EEH / EEB 6500.05/6600.05**Le Touch-Control ne peut plus être commandé en cours de fonctionnement**

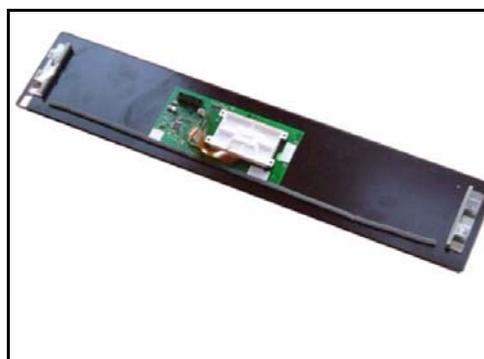
A des températures supérieures à 60° C, il est possible que le Touch-Control ne puisse plus être réglé. La raison à cela : de l'humidité s'est déposée entre la platine d'affichage et la platine électronique.

Pour éviter cela, il est nécessaire d'appliquer un film autocollant.

1. Démontez la vitre frontale et la déposez sur une surface propre et douce.

2. Poser le support film sur le câble plat. Celui-ci maintiendra le câble plat bien en place.

3. Coller le film autocollant uniformément.

4. Bien appuyer les bords du film sur la vitre en évitant toute formation de bulles d'air.

5. A l'aide d'un couteau bien affûté, couper le film au centre au niveau du point de connexion du câble plat.

6. Connecter le câble plat et appuyer bien le film autocollant sur toute la périphérie.

7. Remonter la vitre frontale et veiller à son parfait positionnement. Ne pas endommager le film pendant cette opération.

8. Effectuer un essai de fonctionnement et VDE.
